Projet hydraulique et environnemental de Saint-Siméon- de-Bressieux

Compte rendu de la réunion
publique du 13 octobre 2020

Cette note propose un compte rendu de la réunion publique du 13 octobre 2020, organisée par le SIRRA dans le cadre de la concertation sur le projet hydraulique et environnemental de Saint-Siméon-de-Bressieux.

Figure 3 : Localisation des aménagements de vidange de l'ouvrage ; carte de la gestion d'une crue centennale.

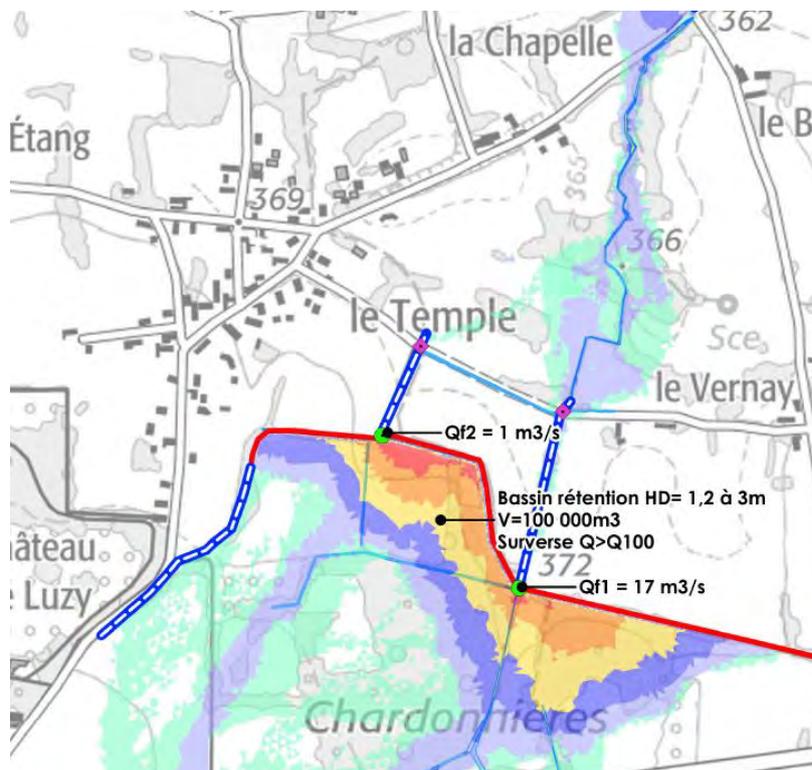
- Où s'écoulera le trop-plein de l'ouvrage de rétention après être passé par les deux sorties prévues?

Deux fossés existants en aval direct de l'ouvrage seront réaménagés pour permettre l'évacuation du trop-plein (respectivement $1\text{m}^3/\text{s}$ et $17\text{m}^3/\text{s}$). Un passage à gué sera aménagé au niveau du chemin du Verney favorisant le transit des eaux, conduites ensuite par la plaine agricole où coule le ruisseau du Verney. L'exutoire final est le Petit Rival puis le Rival.

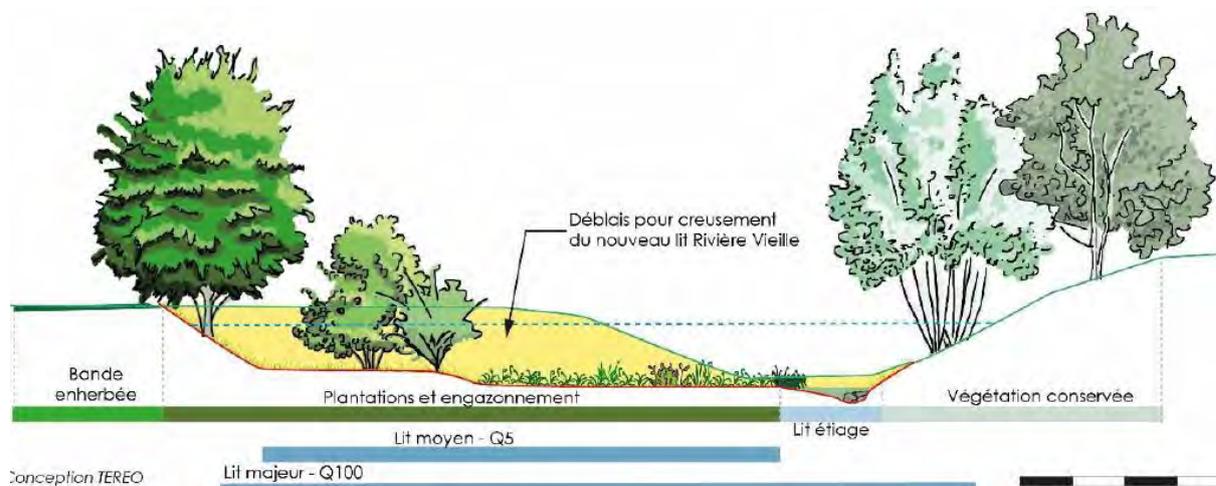
- La zone du Rival va-t-elle être impactée par le projet ?

Depuis le lancement de la réflexion visant la prévention des risques inondations sur la commune de Saint Siméon de Bressieux, le projet, dans sa conception, connut plusieurs évolutions. La dernière datant de 2018 est liée à la prise en compte de l'impact hydraulique du Rival.

En effet, le Rival est le réceptacle actuel de la Baïse et de la rivière Vieille, mais présente surtout sur la zone d'activités éponyme des enjeux économiques et humains capitaux. Initialement le périmètre d'études couvrait uniquement les deux cours d'eau traversant le centre bourg de Saint Siméon, ne permettant pas de qualifier ni de quantifier l'impact hydraulique sur le fonctionnement du Rival. Le projet fut donc adapté pour élaborer un schéma hydraulique et environnemental répondant à la protection des enjeux de la zone urbaine et **à la non aggravation**, en termes de gestion des eaux, des zones inondables du Rival. C'est l'objectif du site de rétention de Chardonnières

Figure 30: Recalibrage de la Baïse (lotissement le Lombard)

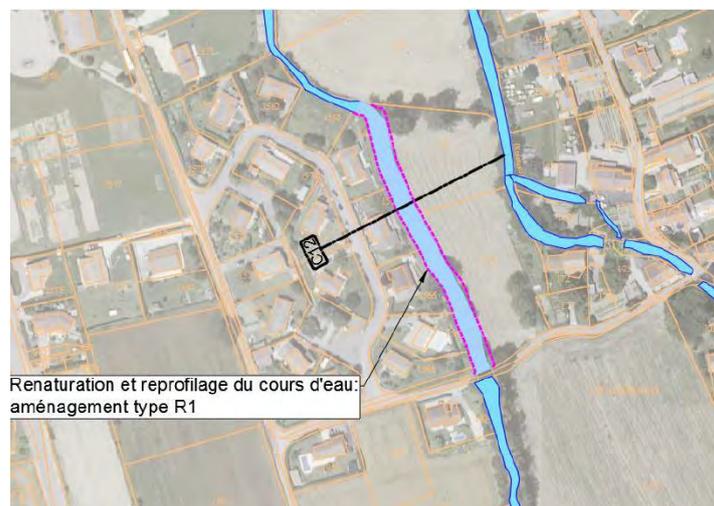
- Y aura-t-il des aménagements prévus dans les zones habitables du quartier du Lombard ?

Pour un évènement centennal, le débit de la Baïse dans sa partie aval sera au maximum de 9m³/s. Pour ce débit, il est observé quelques débordements ponctuels, impactant des enjeux bâtis mais qui pourront être contenus dans le lit mineur par des aménagements de proximité. Sur le quartier du Lombard l'aménagement consiste en la reprise du gabarit sur 300 ml permettra d'assurer le débit de crue de 14 m³/s.

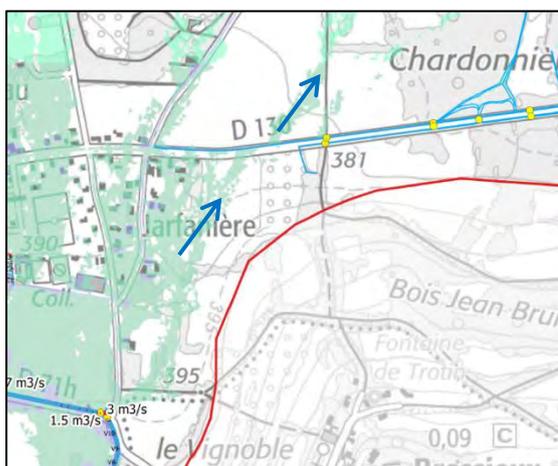
- Est-il possible de créer des bassins d'absorption en amont ?

La solution des bassins d'absorption en amont des zones urbaines a été étudiée ; elle a finalement été écartée car un tel aménagement générerait une augmentation du risque en cas de rupture d'ouvrage de rétention pour les biens et les personnes en aval. Le choix du bassin de rétention s'est porté sur Chardonnières car le secteur à topographie propice pour un stockage certain ne présente pas d'enjeux de biens et de personnes.

De plus, la collecte des eaux sur une partie localisée à l'extrême amont des bassins versants est très limitée car la surface drainée est elle-même limitée. Par ailleurs, il a été mis en lumière lors des multiples rencontres, la survenance de ruissellements latéraux notamment en provenance des coteaux du Vignoble ou du chemin de la croix Trouva, pouvant générer des volumes conséquents que les bassins amont ne pourraient traiter.

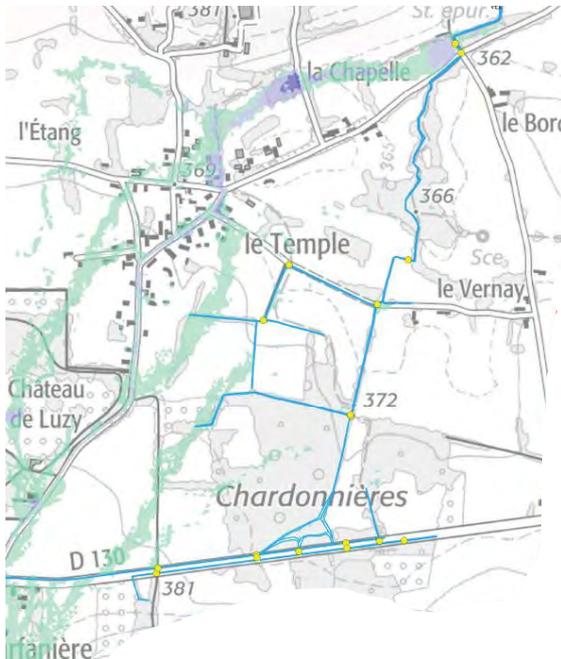
- Est-il possible de créer des bassins de rétention dans la plaine de Jarfanière ?

Le sous-sol de Jarfanière présente en effet des capacités d'absorption qui peuvent être valorisées par un bassin en déblai mais pas pour des volumes de crue de 100 000 m³ répondant à l'objectif d'une vidange en quelques heures.

De plus pour des bassins en remblai, la plaine de Jarfanière est relativement plane. Le talweg y est peu marqué. Cette topographie n'est pas aussi favorable que dans la plaine de Chardonnières pour maximiser le volume de stockage. Il faudrait alors disposer plusieurs bassins de rétention. De plus, la proximité des zones très urbanisées du centre bourg très connectées du point de vue topographique à la plaine de Jarfanière diminue l'intérêt d'y disposer des ouvrages de rétention par rapport à Chardonnières.

Carte des zones inondables pour une Q50 en état initial

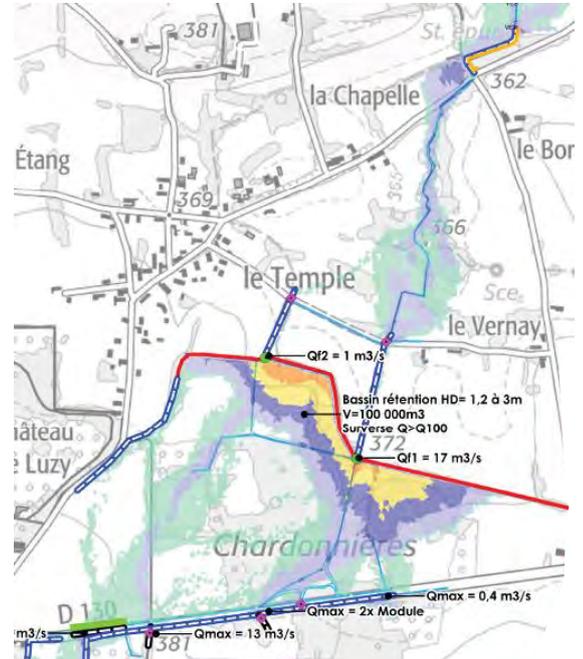
- Les aléas et les risques ont-ils été estimés en aval de l'ouvrage de rétention ?

En état initial, la cartographie des écoulements pour des crues moyennes à fortes présente des zones inondables sur le hameau du Temple. En état de projet, les zones inondables se concentrent uniquement au droit du cours d'eau du Vernay.

Fig.8 Plan d'esquisse des aménagements secteur 4a

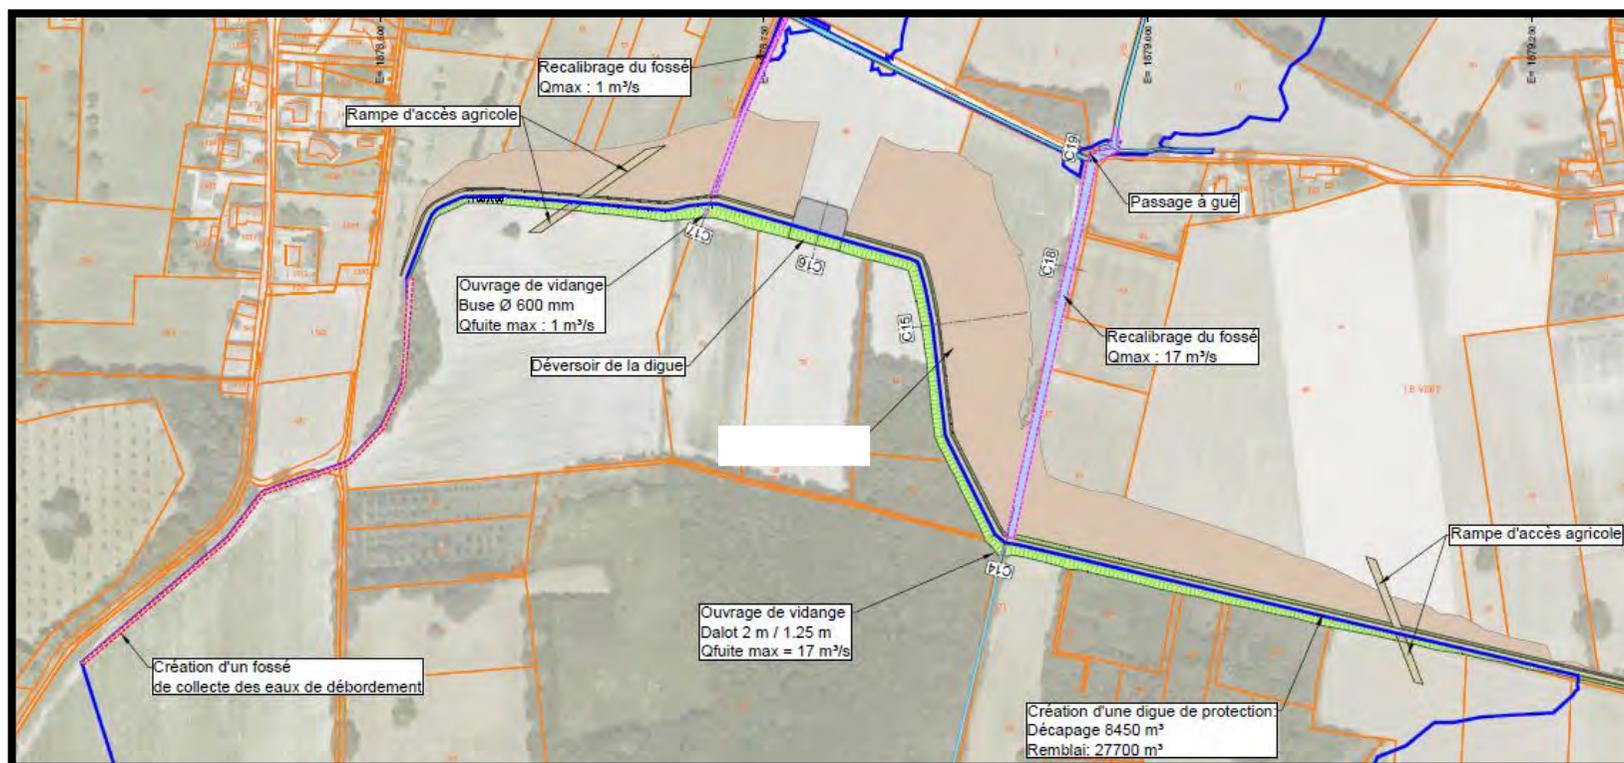
Proposition alternative abordée en réunion : augmenter la hauteur de la digue pour réduire son emprise au sol ? cela aurait pour conséquence d'augmenter également la largeur en pied et le risque de rupture vers le hameau du Temple dès lors que la digue fait plus de 3m de hauteur.

Fig.11 Plan d'esquisse des aménagements secteur 4b

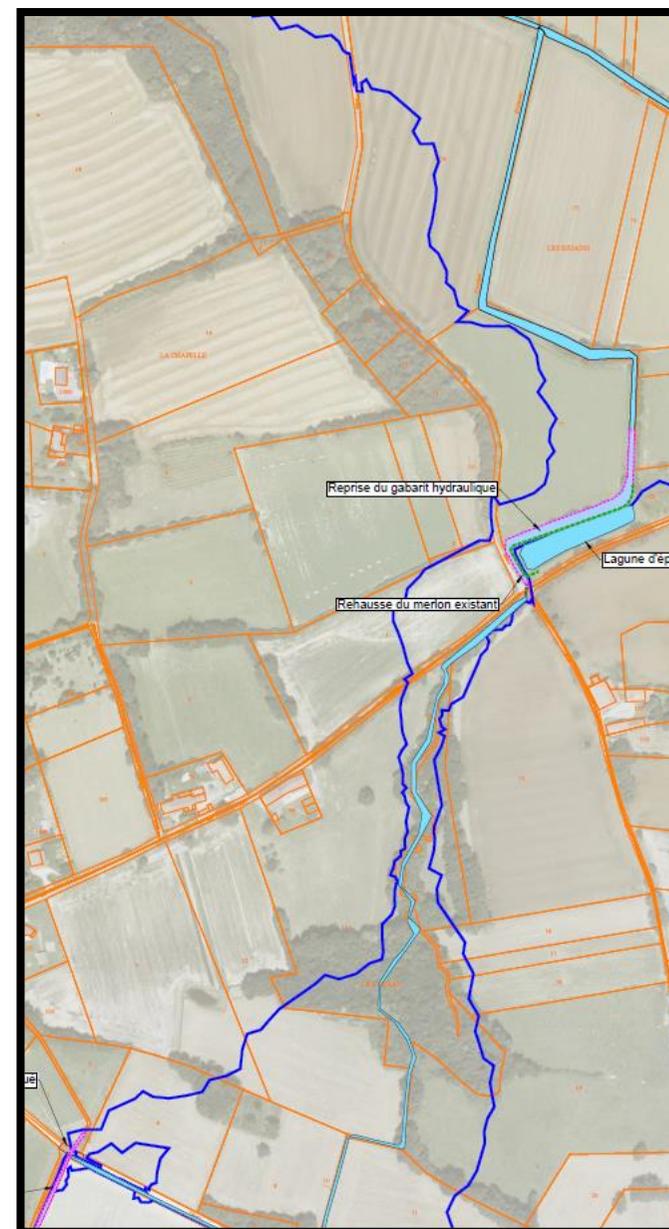
Proposition alternative abordée en réunion : apporter des éléments d'équivalence entre la largeur du cours d'eau et sa capacité à contenir les inondations, pour les crues d'occurrences biennales, quinquennales, décennales, trentennales, centennales.

A approfondir en entretiens individuels : au lieu d'un lit marqué qui contient les débits de crues mais non cultivable, un lit plus étroit peut être envisagé. En revanche cela impliquerait une mise en eau d'un plus grand espace de débordement bien plus fréquemment qu'en présence d'un lit marqué, en période de crues.

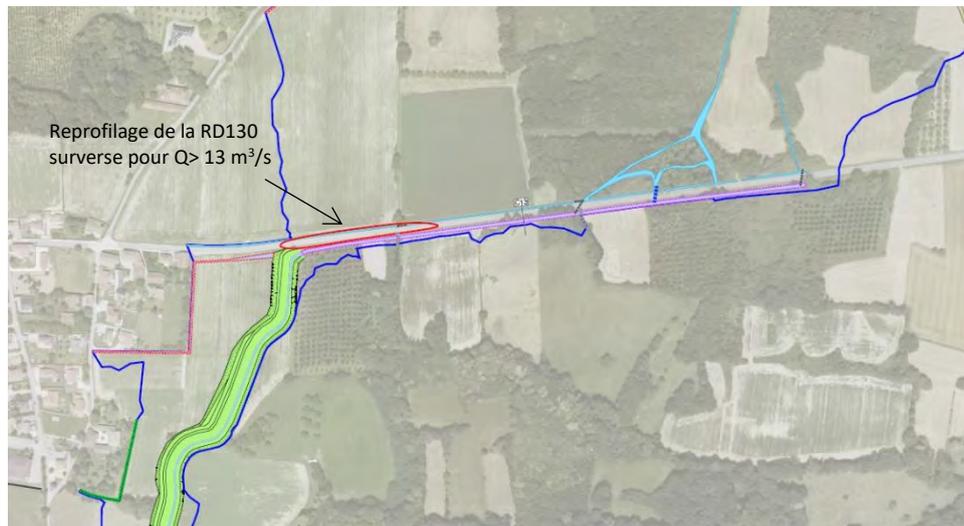
- **Va-t-il falloir abattre des rangées d'arbres pour faire passer la rivière ?**
En fonction de la localisation du tracé du cours d'eau et de la largeur de son système de lit emboîté, cela nécessitera peut être l'abattage de la végétation en place. A l'issue des différentes rencontres, un travail d'actualisation sur la position du cours d'eau et son dimensionnement est en cours.
- **Y a-t-il un risque que la rivière déborde sur la RD 130 ?**
Le nouveau lit de la rivière Vieille est dimensionné pour contenir un débit d'environ 13 m³/s. Pour un événement centennal les débits passant dans la vallée de Jarfanière ont été évalués au maximum à 28 m³/s. Aussi, la RD 130 sera inondée pour des débits > à 13 m³/s. Pour

limiter l'impact sur la voirie, un aménagement type passage inondable (reprofilage en creux) sera réalisé sur la départementale pour concentrer les écoulements et les conduire dans la parcelle agricole aval.

Zone inondable pour une crue décennale

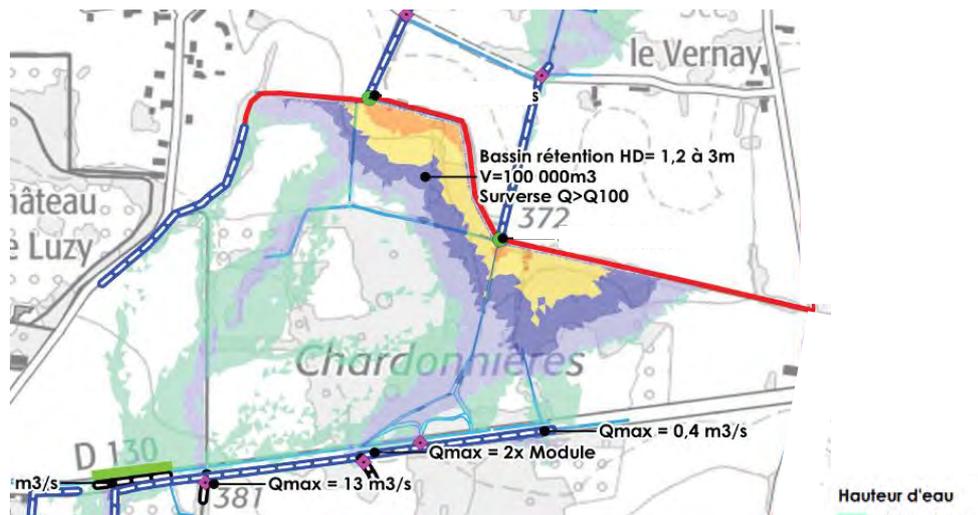
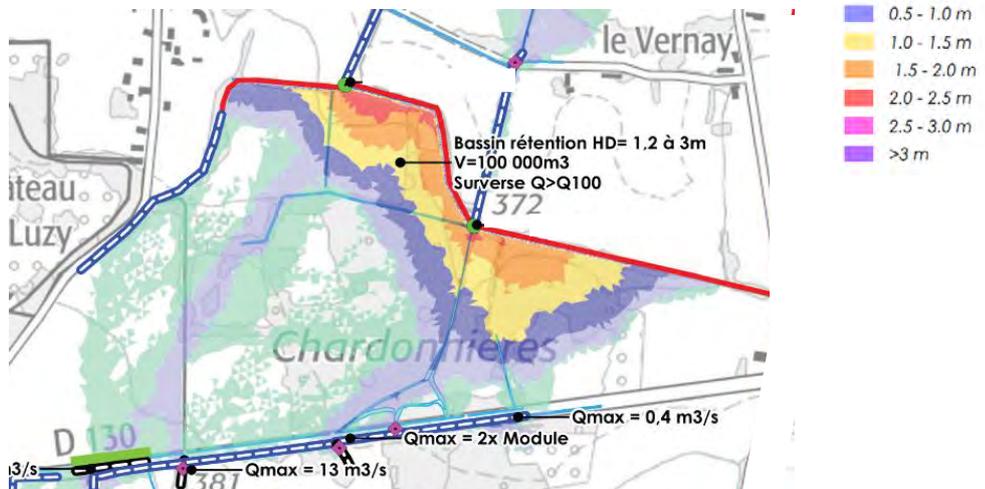
- Quelle sera la taille des exutoires ?
Les deux exutoires prévus pour la vidange de l'ouvrage seront d'une largeur de 8m environ pour l'un et d'environ 2m pour l'autre avec une profondeur comprise entre 0.8 et 1.2 m. Une coupe type du premier exutoire est présentée dans le schéma suivant :
